島根原子力発電所2号炉に関する 審査の概要(案)

原子力規制庁

本資料は、中国電力株式会社島根原子力発電所2号炉の新規制基準への適合性審査の概要を分かりやすく表現することを目的としているため、技術的な厳密性よりもできる限り平易な記載としています。正確な審査内容及び審査結果については、審査書案をご参照ください。

宍道断層の評価

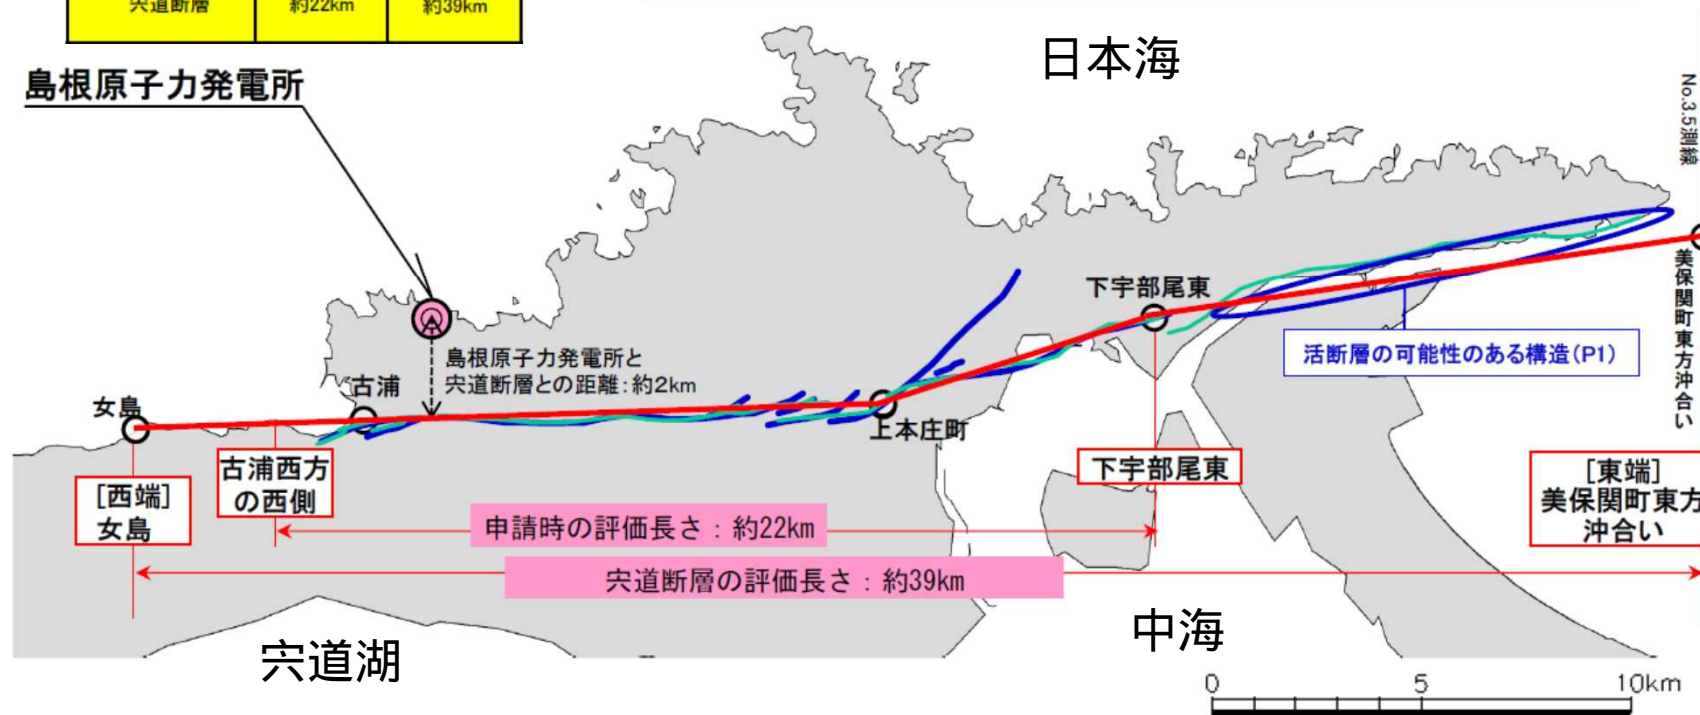
➤ 申請時は断層長さ約22kmとしていたが、規制委員会の指摘を踏まえた追加調査等の結果、西端及び東端を以下のとおり見直し、断層長さ約39kmと再評価。

- 西端 : 古浦西方の西側
- 東端 : 下宇部尾東
- 女島(古浦西方の西側より西方約3km)
- 美保関町東方沖合い(下宇部尾東より東方約14km)

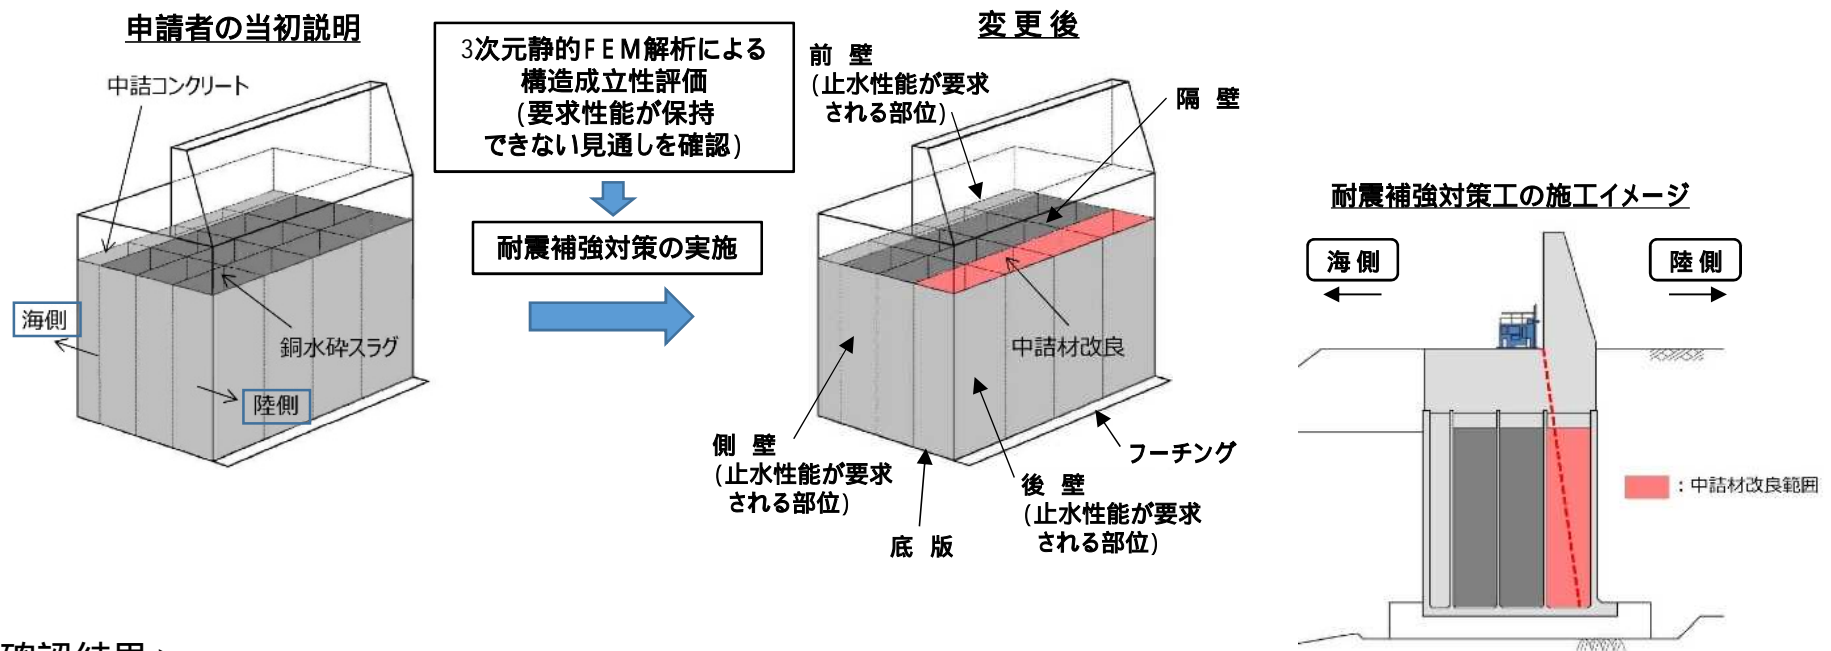
規制委員会の指摘

- 既設ケーソンについて、津波防護機能を要求されていない既設の構築物を活用しており、津波防護施設に要求される構造強度を満たしていない可能性があることから、津波防護施設の要求事項を踏まえた設計方針及び構造成立性(見通し)の確認が必要

< 確認結果 >

- 既設ケーソンについて、設計方針及び耐震補強対策により構造を成立させる方針を確認
 - 津波の流入を防止するために要求される性能として、止水性能を抽出
 - 基準地震動及び基準津波による荷重に対して、全ての構造部材を概ね弾性範囲にとどめて止水性能を保持する方針とし、3次元静的FEM解析を用いて性能を評価
 - 基準地震動による荷重に対して構造成立性の見通しが得られないことから、ケーソン中詰材を改良固化する耐震補強対策を実施

第5条 耐津波設計方針 (浸水防護重点化範囲の設定)

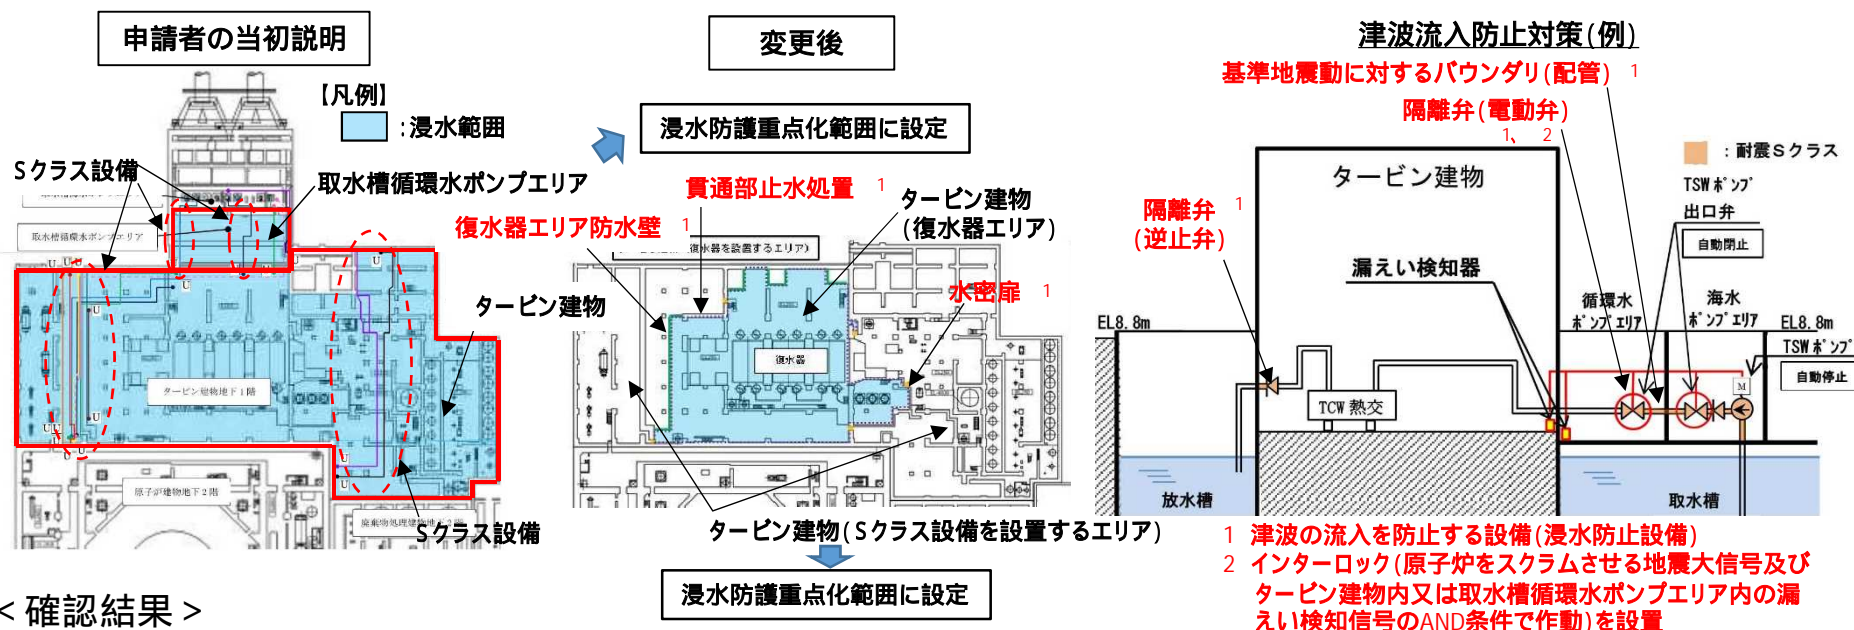
規制委員会の指摘

- 上記方針について、解釈別記3の要求事項を満足するとした根拠の説明が必要

< 確認結果 >

- Sクラス設備を内包する建物及び区画については、浸水防護重点化範囲として設定するとともに、浸水対策を実施
 - Sクラス設備を内包する建物及び区画は、すべて浸水防護重点化範囲として設定
 - 浸水防護重点化範囲への津波の流入防止対策
 - タービン建物内に復水器エリア防水壁、水密扉等を設置
 - 復水器エリア防水壁、原子炉建物境界部等に貫通部止水処置を実施
 - 浸水防護重点化範囲内の下位クラス設備(耐震性の低いポンプ及び配管)に対し、隔離弁の設置、又は基準地震動に対してバウンダリ機能を保持させる設計を実施
